广东省汕尾市水利水电建筑工程勘测设计室
设计图纸(文件)补充通知书

陆河县河口镇水毁水利设施		水工 部分
原图(文件)编号及名称	河口镇-水毁水利-水工-02	
补充原因	根据 2017 年 04 月 15 日《关于陆河县河口镇水毁水利设施项目质量缺陷的处理意见》，对工程缺陷进行处理。

附图1

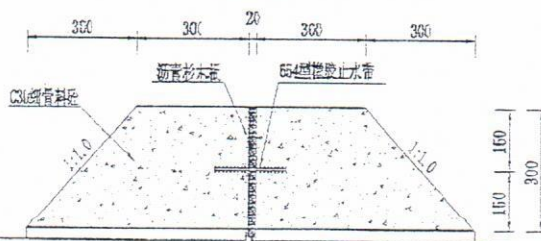
- 1、以缓解拦砂陂头的表层温度应力，在拦水陂分缝中间设置施工切缝，切缝深度 300mm，具体型式见附图 1；
- 2、在拦砂陂原分缝迎水面处，将陂身凿毛、冲洗干净后浇筑一 C30 细骨料混凝土墩，墩内设 654 橡胶止水带，具体型式见详图 1；
